## **A 2 – Annexes au Rapport du Commissaire Enquêteur**

Concernant l'enquête publique unique préalable à la décision d'autorisation et au Permis de Construire d'un parc photovoltaïque au sol, lieux-dits « Clayrac Ouest » et « Saintonges »,  
sur le territoire de la commune de La Ville-Dieu-du-Temple,  
à la demande de la SAS SOLEIL ELEMENTS 13

**Enquête publique du 11 avril au 11 mai 2023, prescrite par arrêté préfectoral du 9 mars 2023  
de la préfète de Tarn et Garonne**

## Mémoire en réponse au procès-verbal de synthèse de M. Jean-René ODIER, Commissaire-Enquêteur

Figure 2: Coupe des tranchées standards

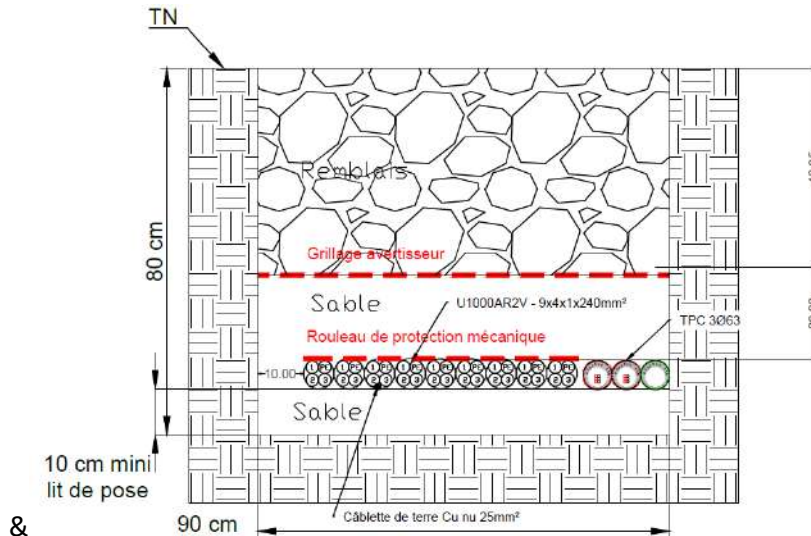
**Mais cette réponse du porteur de projet ne répond pas au risque de drainage des îlots humides par les affouillements et tranchées à réaliser pour l'enfouissement des câbles de collecte de l'électricité produite dans le parc photovoltaïque.**

- Compte-tenu de ces dimensions, ces tranchées ne sont pas ou très peu susceptibles d'engendrer un drainage de la zone ;
- Les matériaux de remblais utilisés sont ceux du terrain d'implantation. Ainsi les tranchées, une fois rebouchées, pourraient être propices au développement de nouvelles zones humides (les solums tronqués seront assez similaires aux excavations anthropiques qui ont engendrées les prairies humides actuelles).

Figure 6 : Absence de visibilité depuis la parcelle OA 139

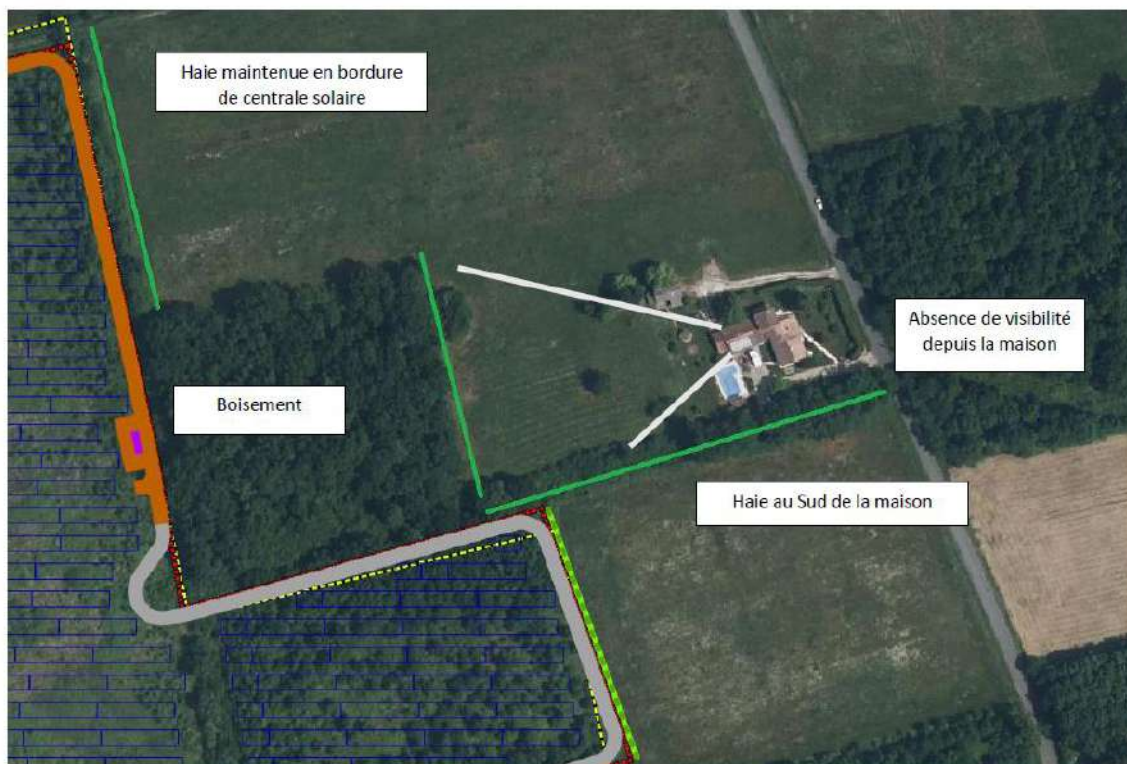
- ⇒ Comment analysez-vous la visibilité du site depuis cette propriété ?

En effet, comme on peut le constater sur le schéma proposé ci-dessous, la centrale solaire sera totalement masquée par le couvert végétal maintenu aux abords immédiats de la centrale mais également par le boisement et la haie existante, masquant la centrale depuis la maison ou la piscine.
